## INFORME TÉCNICO DE FISCALIZACIÓN AMBIENTAL

### Examen de Información

### RELLENO SANITARIO QUEBRADA ANCHA

DFZ-2020-2711-II-RCA

### Imagen N°1

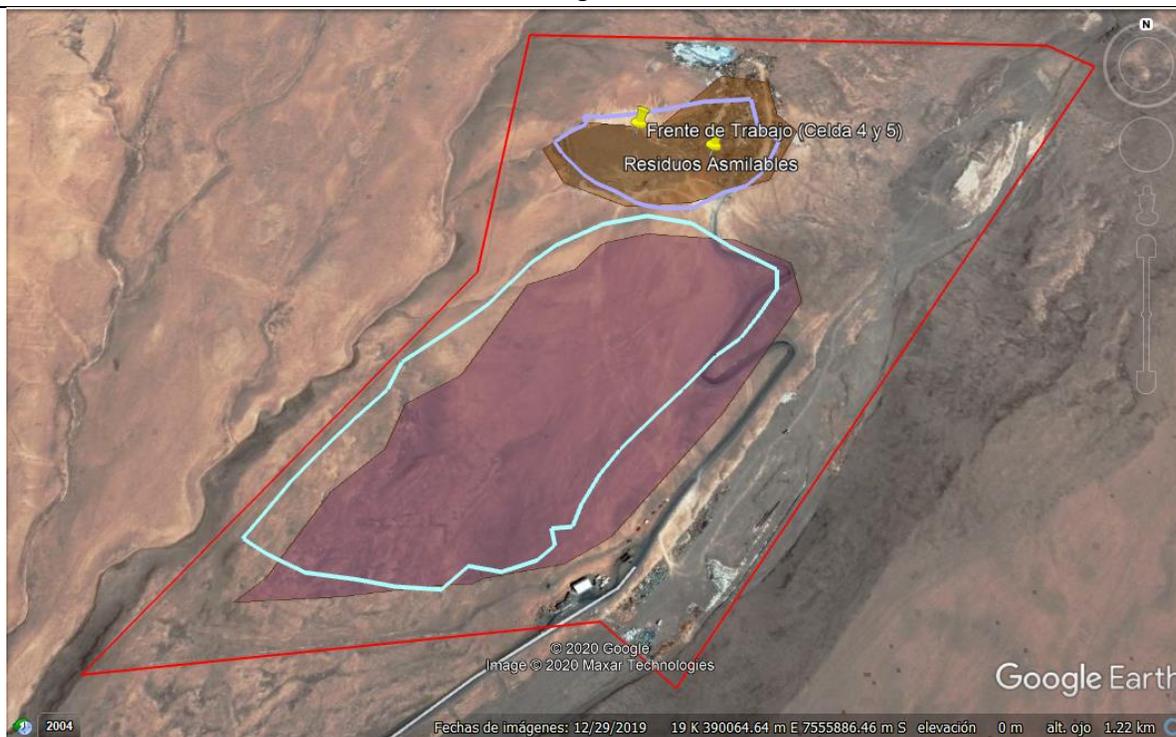
No se observa intervención en al área 2 de disposición de residuos industriales (polígonos celeste y burdeo).

Se observa disposición de residuos en al Área 1 de disposición de residuos domiciliarios y asimilables (polígono lila y café) además de disposición de residuos fuera del área definida para éstos efectos, en el sector norte del relleno Sanitario. El frente de trabajo actual (celdas 4 y 5) y la zona de residuos asimilables se encuentra dentro de área (polígono lila y café autorizado para la disposición de éstos residuos.

**Imagen N°3**

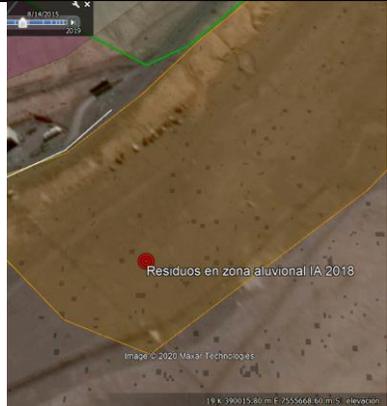
**Descripción del medio de prueba:** Identificación de las áreas de disposición de residuos y área de protección, del Relleno Quebrada Ancha.  
 Polígono lila: Área 1, disposición de residuos sólidos domiciliarios y asimilables, declarada en la evaluación ambiental (mapa 2.1, anexo DIA)  
 Polígono verde: Área de protección definida en la evaluación ambiental (mapa 2.1, anexo DIA)  
 Punto rojo: Ubicación cenizas constatadas en inspección del 16 de abril de 2018 (DFZ-2018-1029-II-RCA-IA)

Imagen N°14

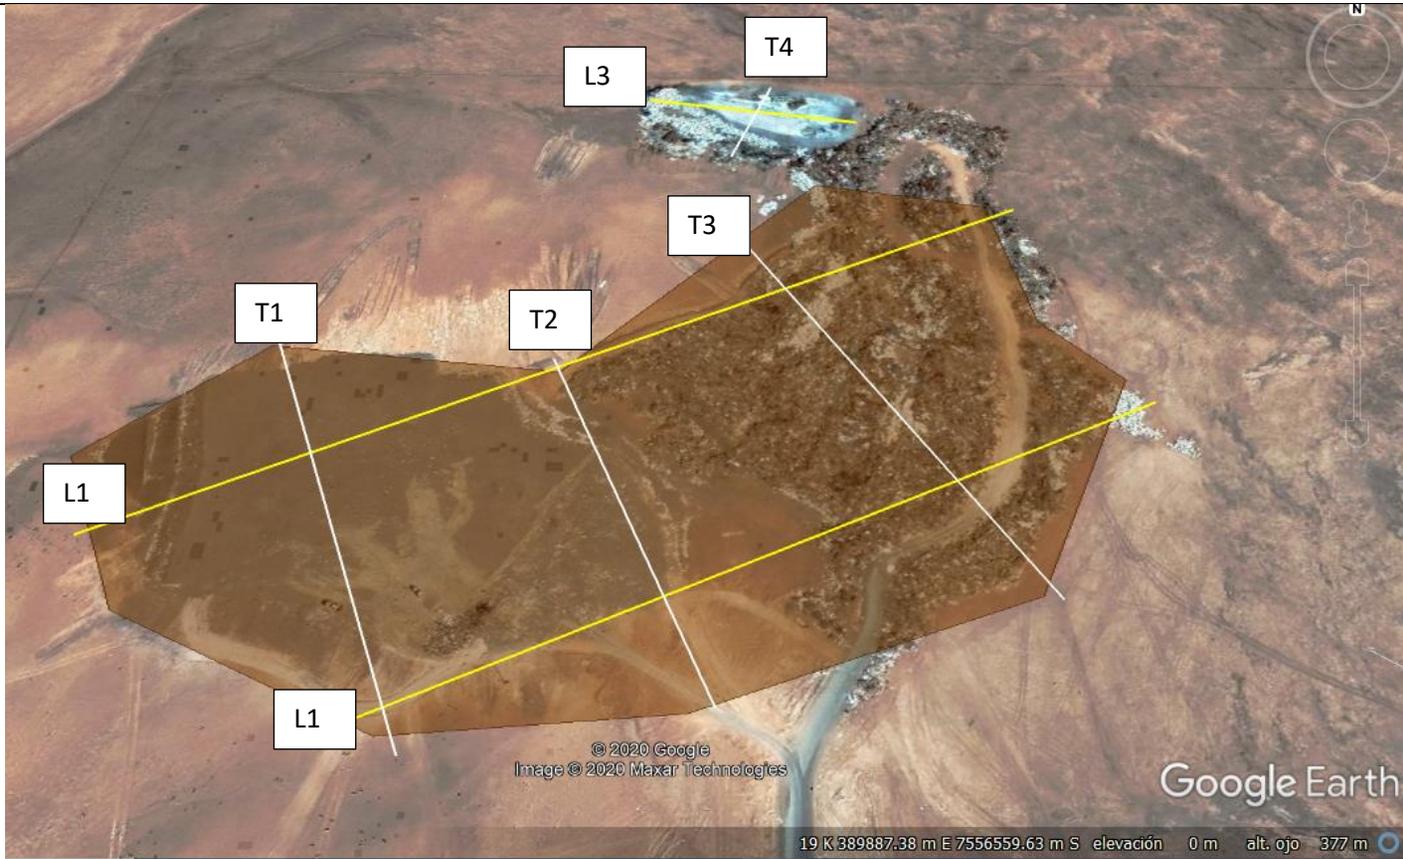
Se extendieron transectos también en la zona donde se encuentra dispuesta las cenizas, evidenciadas en la inspección del año 2018.

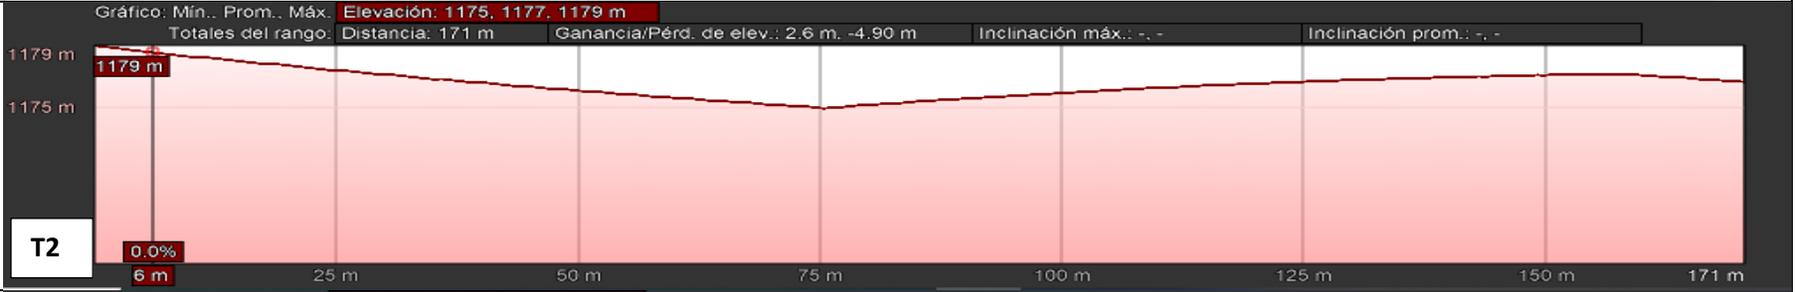
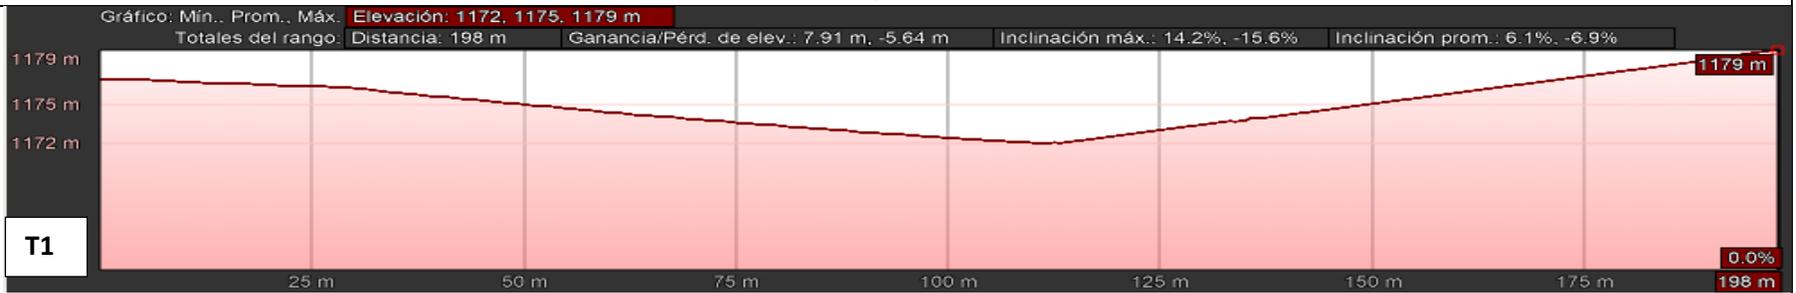
- f. No obstante lo anterior, en vista de las herramientas disponibles den Google Earth, se efectuó un análisis referencial de las pendientes existentes con disposición de los residuos en el Área N°1 y Área de protección ( Imágenes N°14 a 17).

- g. El cálculo estimativo de las pendientes, se efectuó para verificar la condición de estabilidad del 1V:3H, lo que genera un ángulo estable de 18° (e inclinación de 33%). En este sentido, si las pendientes analizadas presentasen ángulos iguales o inferiores al 18°, se puede corroborar una condición de estabilidad, y en contraposición si los ángulos fuesen superiores, se podría considerar que existe una condición riesgosa para la estabilidad del vertedero. El cálculo de las pendientes se efectuó en base a las siguientes fórmulas:

**Imagen N°18**

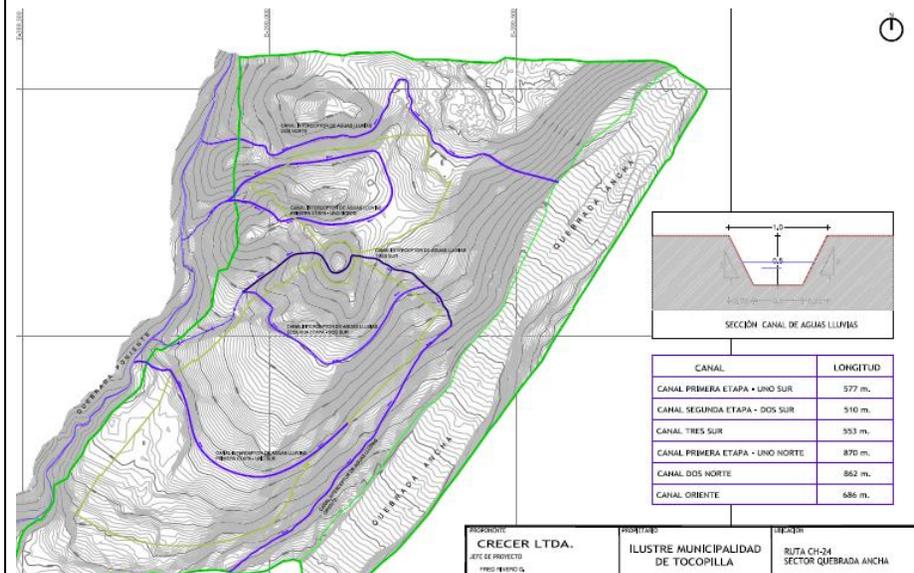
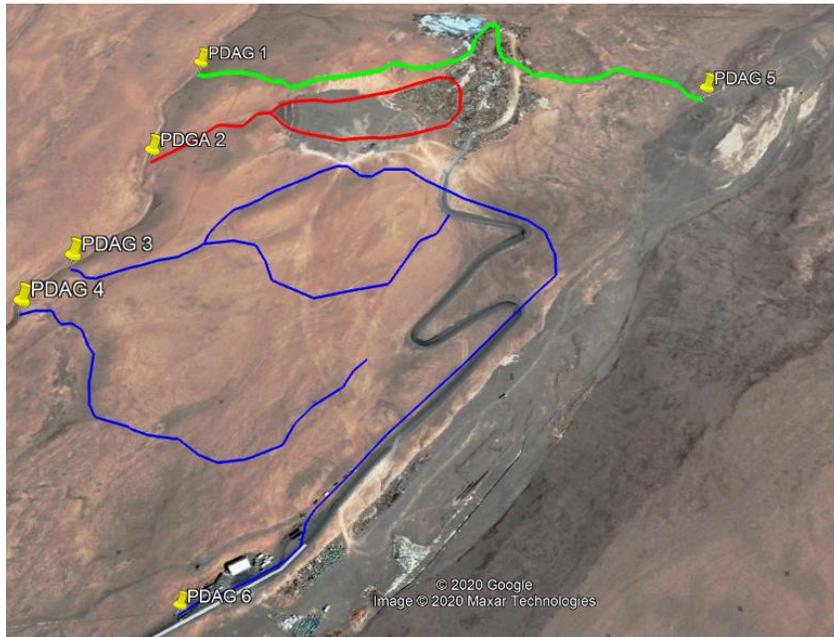
- b. En la imagen N° 18, se presenta el layout “Sistema de manejo de aguas lluvias” del Área N°1 declarado en la evaluación ambiental.
- c. Señala el titular, que el sistema de evaluación de escorrentías superficiales considera las características hidrológicas de la zona de emplazamiento del Relleno Sanitario. Continúa describiendo en su respuesta, que en el Área 1 de disposición de residuos sólidos y asimilables, se contemplaron las siguientes canales de intercepción de aguas lluvias:

- e. Adjunta el titular un KMZ con la distribución de los canales y los puntos de descarga (Imagen N°19).
- f. Luego, en la respuesta complementaria el titular presentó el informe “*Levantamiento Topográfico Georreferenciados-Informe Relleno Sanitario Quebrada Ancha licitación N° 3506-724-SE2022*”, presentándose en uno de sus planos la ubicación del canal interceptor uno (Imagen N°20).
